# Durchschleifverbindung innerhalb einer SV-Verdrahtung

DIN VDE 0100-300 Abschnitt 314

Bild 1: Skizze zur Anfrage

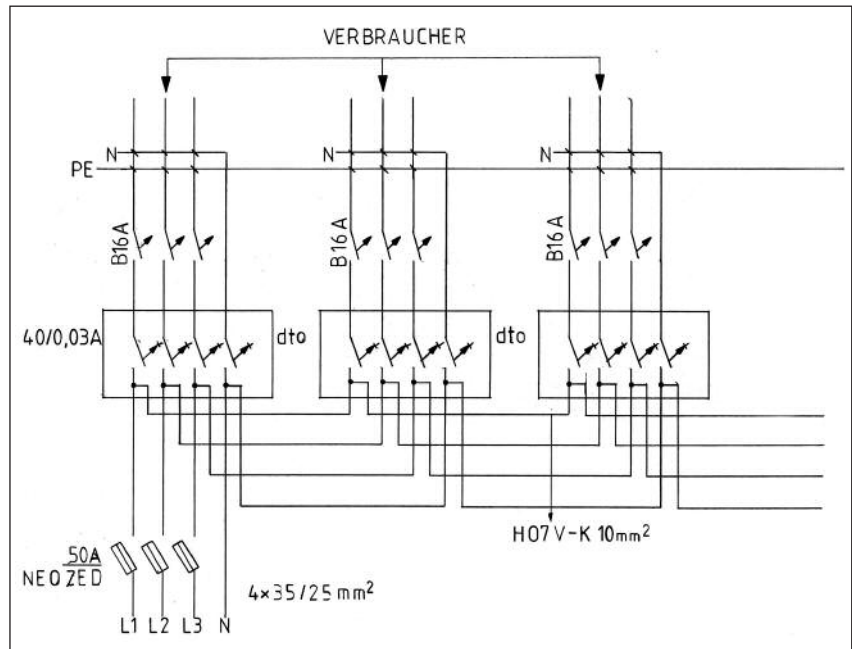
Wie Sie aus der groben Skizze (Bild 1) erkennen können, sind die Außenleiter und der Neutralleiter jeweils von Fehlerstromschutzschalter zu Fehlerstromschutzschalter durchgeschleift (Bild 2). Verwendet wurde hierbei einzelne flexible Leitungen vom Typ H07V-K. Sollte es, aus welchem Grund auch immer, zum Ausfall eines Neutralleiters kommen, hätte dies zur Folge, dass alle nachgeordneten Fehlerstromschutzschalter ohne Neutralleiter wären und somit ganze Teile des Stockwerks ausfallen würden. Ich bin der Meinung, dass dies in einem Krankenhaus so nicht der Fall sein dürfte. Diese Art der Verdrahtung findet man sowohl in der AV- als auch in der SV-Verteilung vor.

So wird niemand bestreiten können, dass gerade in der Anlage, die hier in der Anfrage beschrieben wird, dadurch Gefahren entstehen können, wenn durch eine so geringe Aufteilung ganze Verteilungsabschnitte bei nur einem Fehler außer Betrieb gehen. Das betrifft die allgemeine Stromversorgung und erst recht die Sicherheitsstromversorgung. Denn Stromkreisgruppen dürfen nur getrennt werden, wenn dies die Betriebsbedingungen auch erlauben, und dies ist hier nicht der Fall (vgl. DIN VDE 0100-460 Abschnitt 462.1).

Das Zusammenfassen von Stromkreisen ist nur dort gestattet, wo die Betriebsbedingungen gemessen an den Sicherheitsanforderungen dies auch zulassen. Eine Übersichtlichkeit und eine sichere Prüfung und Instandhaltung muss möglich sein. Es sind die Herstellerangaben für Klemmen unbedingt zu beachten. Für die Verteilung sind geeignete Klemmen – im Verteilungsbereich Reihenklammen – vorzusehen.

**Bild 2: Praktische Ausführung gemäß Bild 1**

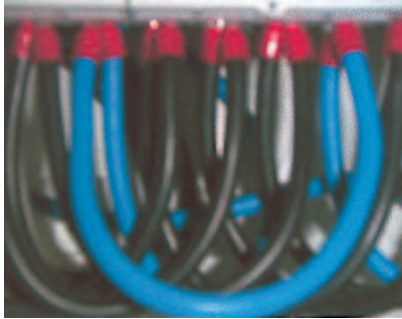
besonderen Wert gelegt und es ist deshalb auch der Einsatz von Neutralleiter-Trennklemmen empfohlen. Eine solche Messung kann aber bei einer Anlage, bei der der Neutralleiter durchgeschliffen wird, nicht so durchgeführt werden, dass benachbarte Stromkreise unbeeinflusst bleiben.
